**Niederschrift über die öffentliche Sitzung des Gemeinderates Reckendorf am
10.03.2021**

2. Integriertes städtebauliches Entwicklungskonzept (ISEK) der Gemeinde Reckendorf; Abwägung der eingegangenen Stellungnahmen sowie Billigung des ISEK und der vorbereitenden Untersuchungen

Abbildung: Auszug aus dem BayernAtlas, festgesetztes Überschwemmungsgebiet der Baunach für ein HQ 100 im Bereich Reckendorf

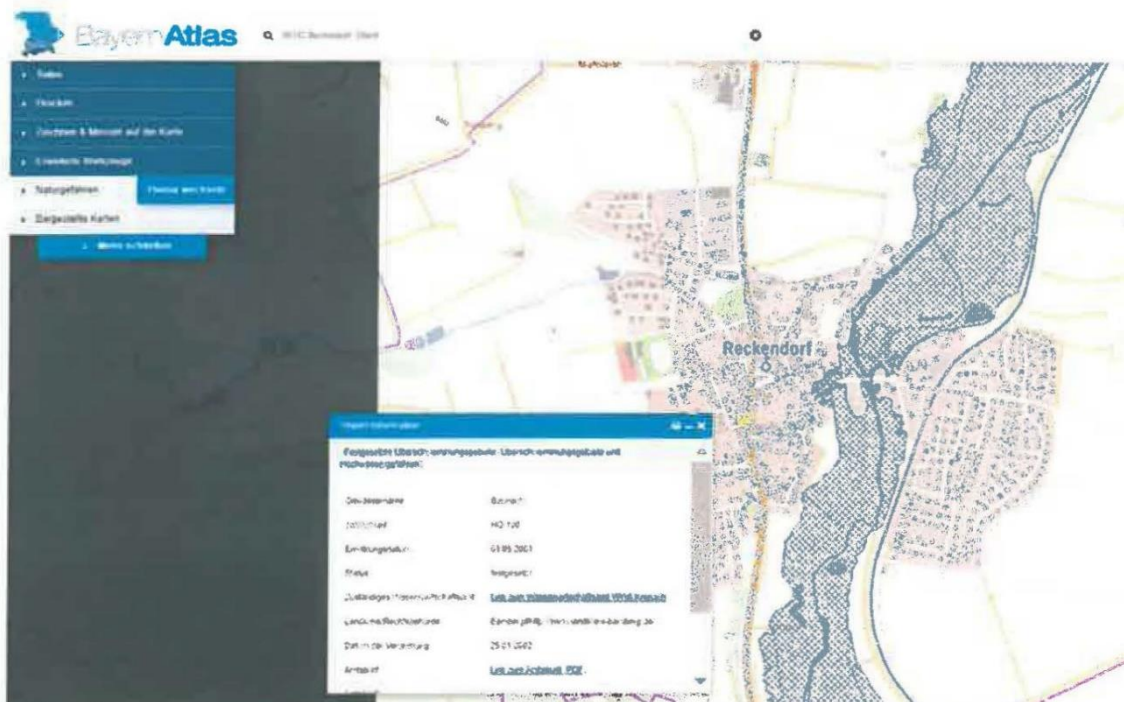
Das Plangebiet umfasst den Ortskern von Reckendorf. Durch Reckendorf fließt die Baunach, hier ein Gewässer II. Ordnung. Für die Baunach ist dem Bereich ein Überschwemmungsgebiet für ein hundertjähriges Hochwasserereignis (HQ 100) festgesetzt. In § 78 des Wasserhaushaltsgesetzes (WHG) sind verschiedene Vorschriften und Verbote für die Ausweisung (§ 78 Abs. 1 u. 2 WHG) Änderung, und Ergänzung von Bauleitplänen (§ 78 Abs. 3 WHG) sowie die Errichtung von baulichen Anlagen nach §§ 30, 33, 34 und 35 Baugesetzbuch (§ 78 Abs. 4 u. 5 WHG) in festgesetzten Überschwemmungsgebieten enthalten, die bei entsprechenden Vorhaben zu beachten sind.

Nach § 68 WHG bedarf der Gewässerausbau der Planfeststellung bzw. ggf. der Plangenehmigung. Diese Verfahren sind sehr umfangreich; in diesem Fall wird eine frühzeitige Kontaktaufnahme mit dem Fachbereich Wasserrecht am Landratsamt Bamberg sowie dem Wasserwirtschaftsamt Kronach empfohlen.

Der Gemeinderat nimmt die Stellungnahme bzw. die Ausführungen zur Kenntnis. Bei zukünftigen Detailplanungen von konkreten Maßnahmen an den Gewässern werden die Ausführungen und die entsprechenden Richtlinien, Merkblätter und Verordnungen berücksichtigt. Je nach Umfang und Ausgestaltung der konkreten

<p>Detailplanung am Uferbereich der Baunach werden die entsprechenden Vorgaben nach Art. 20 Abs. 1 Satz 1 Bayerisches Wassergesetz oder nach § 67 Wasserhaushaltsgesetz beachtet. Die jeweils zuständigen Behörden werden frühzeitig in die weiteren Planungen eingebunden.</p>
--	--

Qualitative Darstellung der von Reckendorf ausgehenden Reisen im Monat 10/2019

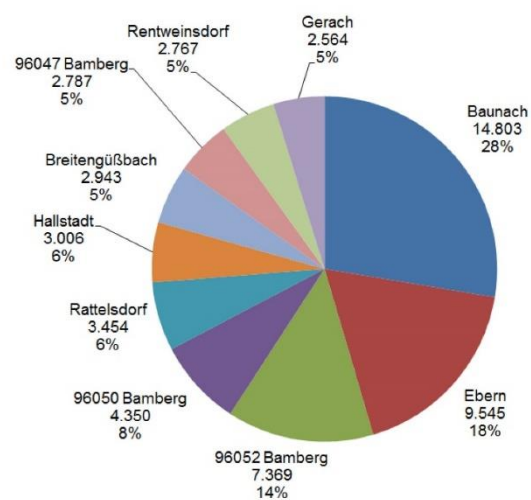
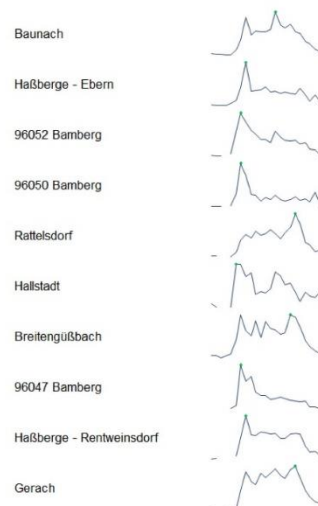
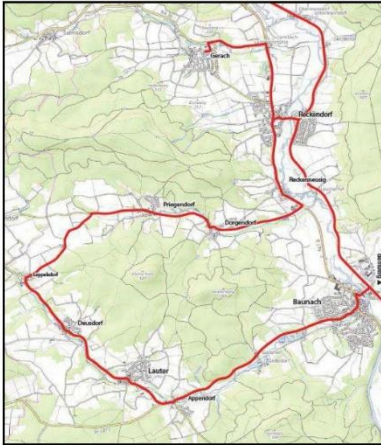
Anmerkung: Wie vorstehend zu erkennen ist, spielt sich für Reckendorf mit 46% der Mobilität ein wesentlicher Teil im Bereich von unter 10 Kilometern ab. Gerade bei den eher kürzeren Entfernungen spielt das Fahrrad eine zunehmend wichtige Rolle bei der Mobilität. Gerade die Fahrrad-Verbindungen nach Baunach und Ebern müssen deshalb optimal und sicher gestaltet sein.

2 Maßnahmen A.3: Erhöhung der Verkehrssicherheit

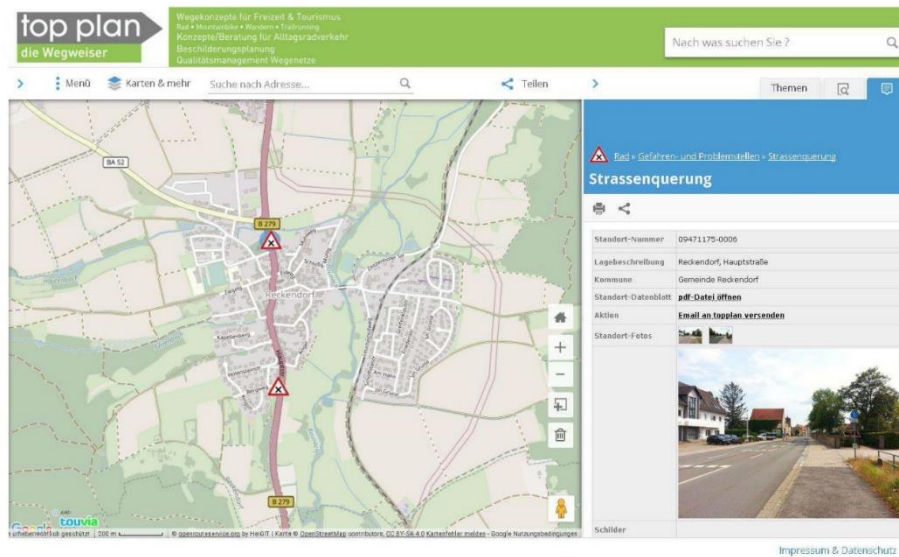
- 4) Wir begrüßen die Ansätze zur Erhöhung der Verkehrssicherheit aller Verkehrsteilnehmer sehr und möchten dabei auf den Absatz 7) hinweisen.
- 5) Wir bitten bei der Konzeption von Anlagen sicherer Radverkehrsinfrastruktur auch die Festlegungen und Empfehlungen zu berücksichtigen, die im Alltagsradverkehrskonzept des Landkreises Bamberg definiert wurden, wie z.B. die Empfehlungen für Ausbaustandards des Radverkehrs in Abhängigkeit von der Verkehrsbelastung (siehe ²) sowie die Führungsformen an sich (siehe ³):
- 6) Hinweis zur Seite 56 des ISEK-Konzeptes: Im Alltagsradverkehrskonzept wurden nicht nur die Maßnahmen der Verbindung von Reckendorf und Gerach sowie Verbindung von Laimbach und Gerach definiert, sondern z.B. auch diese beiden die Gefahrstellen identifiziert und mit Anregungen zur Behebung beschrieben.
